IRONCASTINGS S.P.A.

ISTANZA DI MODIFICA NON SOSTANZIALE AIA-DET-AMB-2022-3950 e DET-AMB-2023-230

INTEGRAZIONI A STUDIO PRELIMINARE AMBIENTALE

PROCEDURA DI VERIFICA DI ASSOGGETTABILITA' (SCREENING)

Figura 1 - Descrizione delle altezze delle coperture e dei camini di emissione dello stabilimento IPPC.

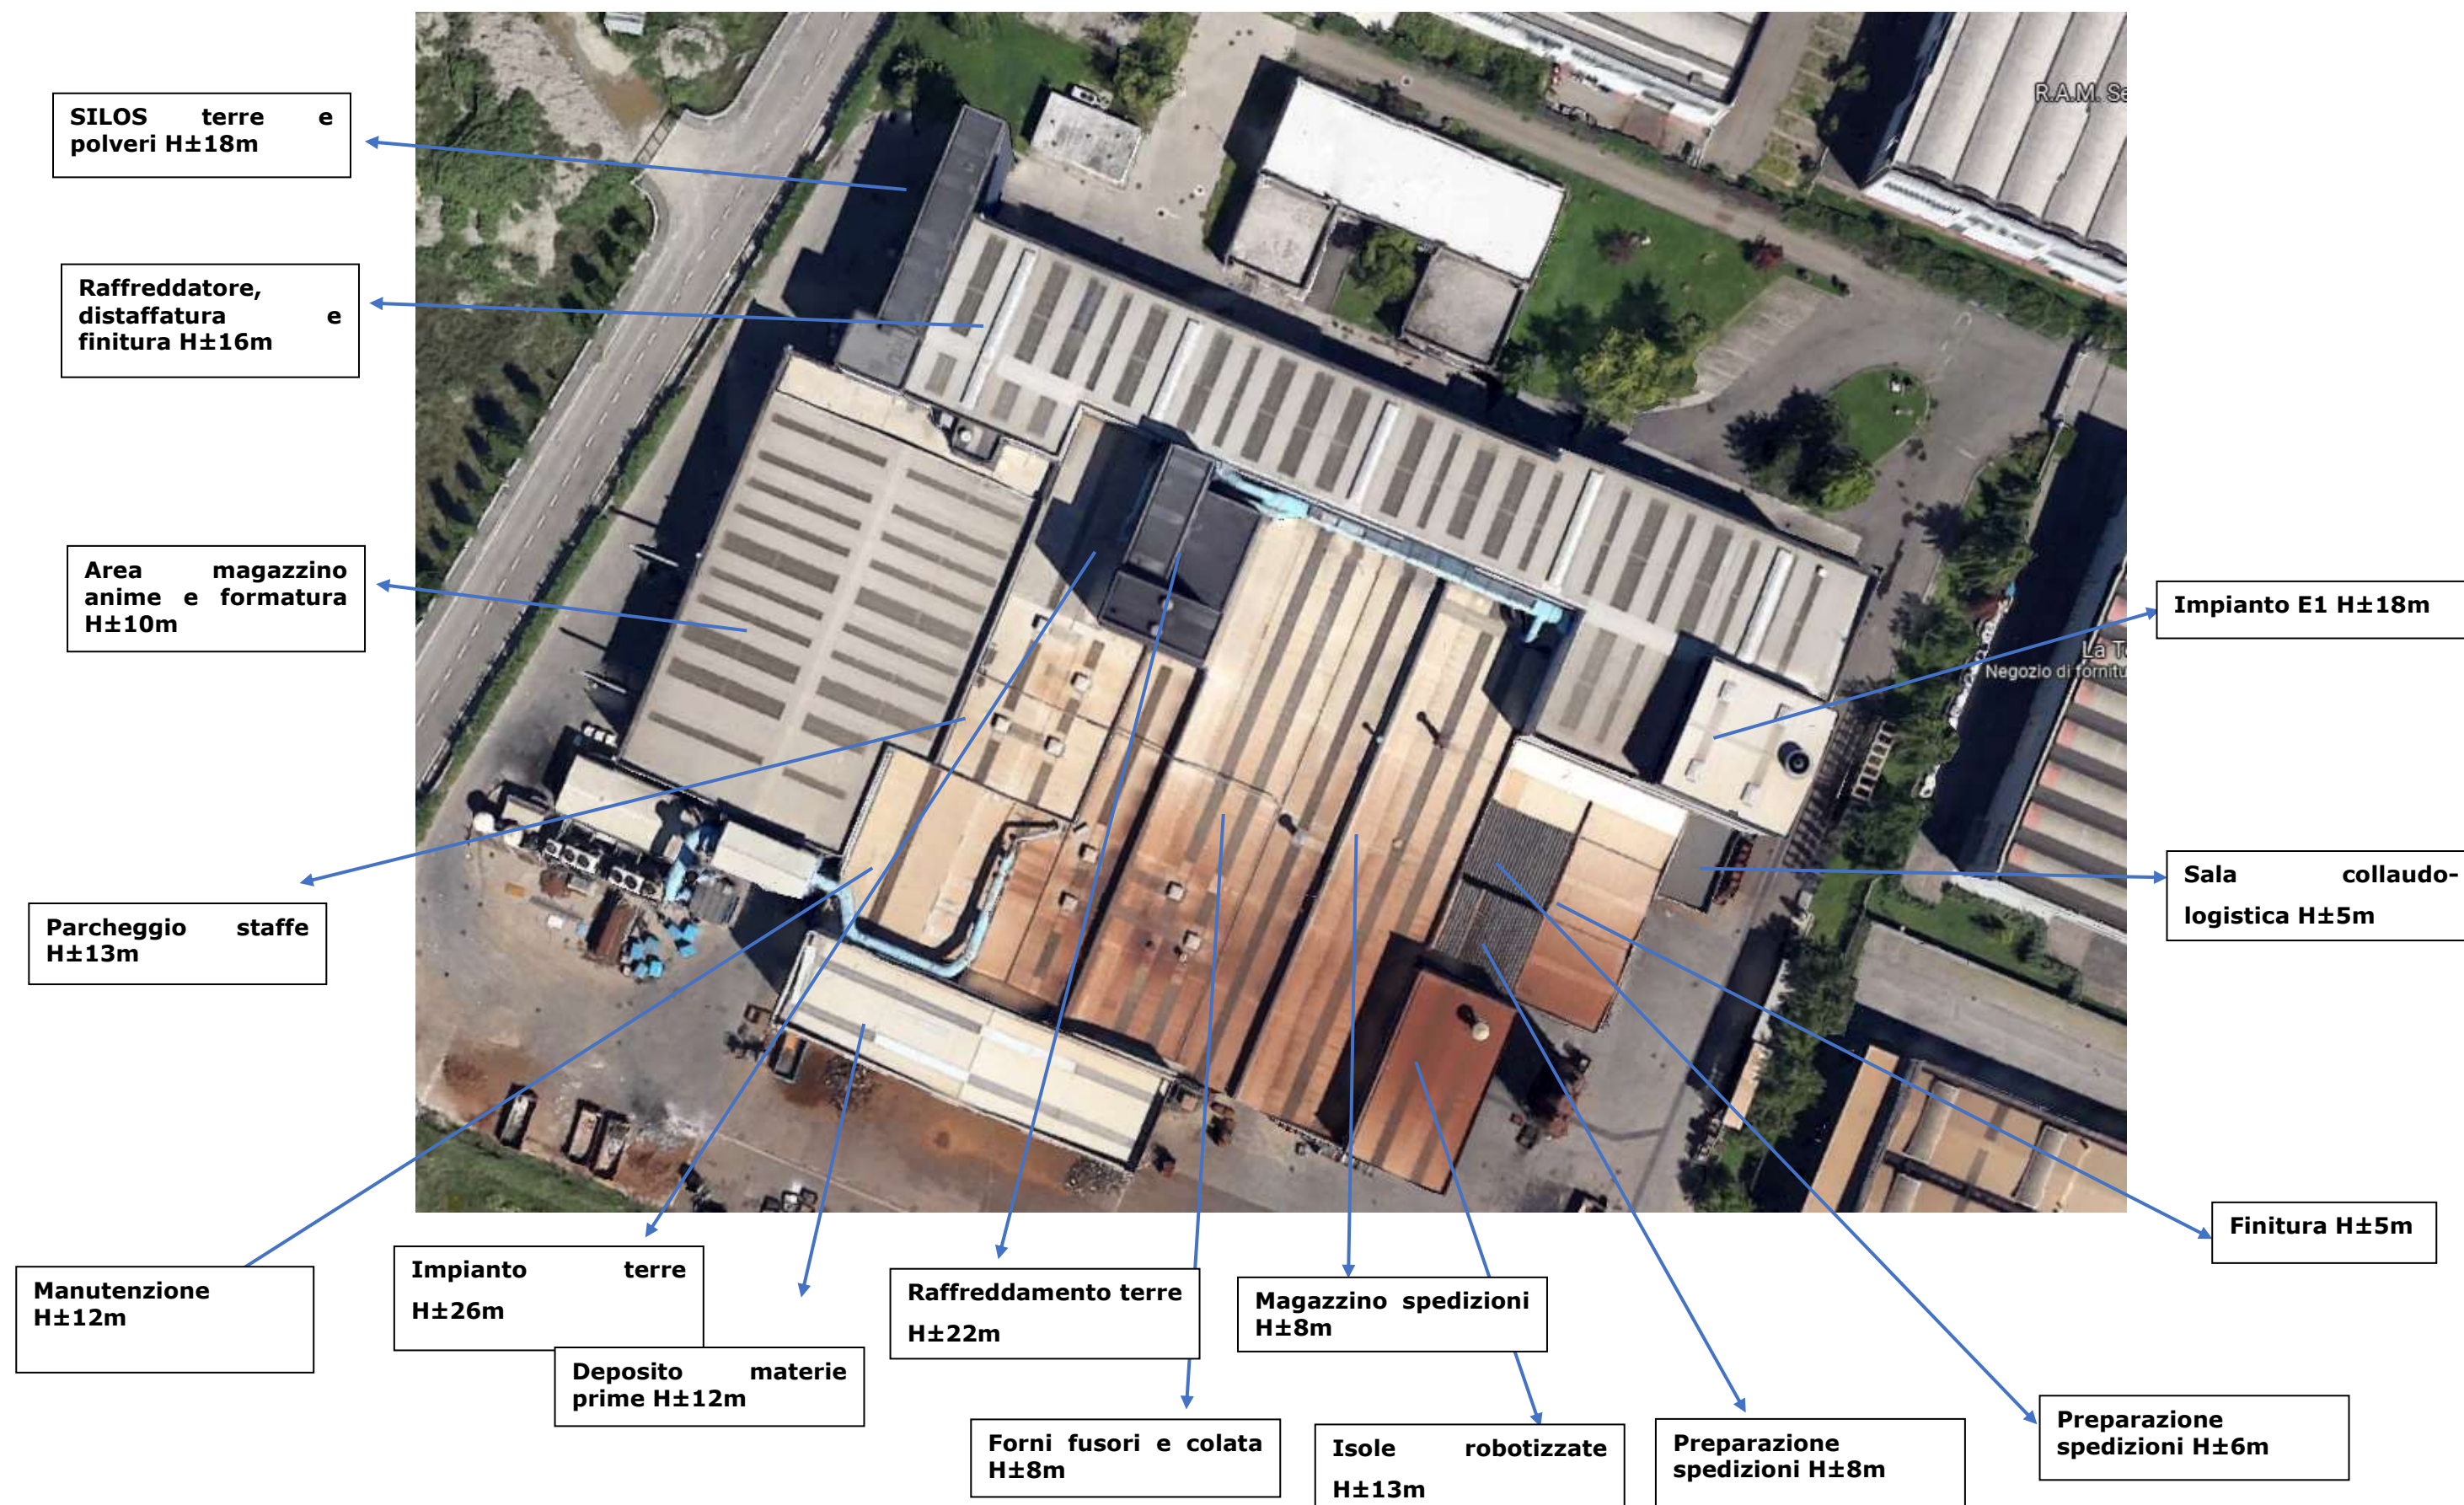
**6. in merito alla sostenibilità energetica dell'intervento si chiede di valutare la realizzazione di impianti energetici a fonte rinnovabile quali ad esempio impianto fotovoltaico in copertura sfruttando le superfici tecnicamente disponibili;**

L'azienda ha valutato nel corso del tempo la possibilità di realizzazione di impianti energetici a fonte rinnovabile, quali ad esempio l'installazione di impianti fotovoltaici per la produzione di energia elettrica. Tutto ciò premesso la disposizione delle superfici del tetto e la loro tipologia consente solo un parziale sfruttamento delle ore diurne di sole per le seguenti motivazioni:

- altimetrie diversificate delle diverse porzioni dello stabilimento come indicato nella foto allegata che, creando un gioco di ombre, non favoriscono la continuità di erogazione energia elettrica. Per la stessa motivazione, in taluni mesi dell'anno, quando il sole non raggiunge sufficienti altezze, le porzioni dello stabilimento che eventualmente potrebbero essere destinate a fotovoltaico, non consentirebbero la produzione minimale per garantire un reale efficientamento energetico;
- presenza di diverse porzioni di tetto con traslucidi per consentire una migliore visibilità all'interno dello stabilimento e garantire il minimo rapporto illuminante previsto dalla normativa in materia di sicurezza;
- presenza di camini di espulsione delle emissioni in atmosfera.

- ✓ difficoltà tecniche nella progettazione di un sistema di produzione energia elettrica con sistema fotovoltaico, realmente efficiente;
- ✓ impossibilità di posizionare pannellature in corrispondenza di lucernari in copertura che comporterebbero diminuzione della illuminazione degli ambienti di lavoro;
- ✓ presenza di emissioni in atmosfera con espulsione di polveri che possono comportare a lungo termine riduzione dell'efficienza dei pannelli solari;
- ✓ non si rileva la possibilità di utilizzare o progettare altri sistemi di produzione di energia elettrica da fonte rinnovabile se non il sistema fotovoltaico.

Nella figura sotto riportata viene esemplificato quanto sopra descritto.

Figura 2 - Stralcio di planimetria di progetto, con dettaglio del piano terra dove saranno collocate l'isola robotizzata n.1, con n.2 nuovi banchi di sbavatura manuale, e l'isola robotizzata n.2.

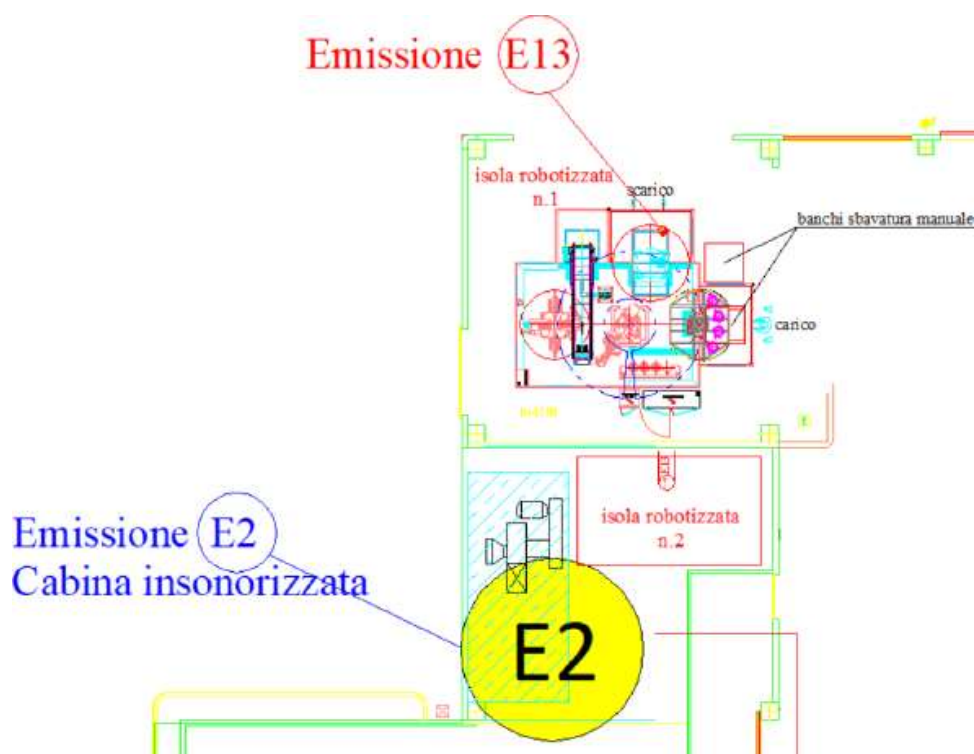
**7. nella valutazione previsionale di impatto acustico viene inserita la modifica relativa all'innalzamento del camino della E2 e la completa insonorizzazione della componente motorizzata dell'impianto di aspirazione; tale modifica non trova riscontro nella relazione di Studio Preliminare Ambientale. Chiarire l'incongruenza;**

In figura seguente si riporta stralcio di planimetria di progetto, indicante il dettaglio del piano terra dove saranno collocate l'isola robotizzata n.1, con n.2 nuovi banchi di sbavatura manuale, e l'isola robotizzata n.2.

Entrambe le isole saranno servite dall'impianto di aspirazione/abbattimento generante il punto di emissione E13.
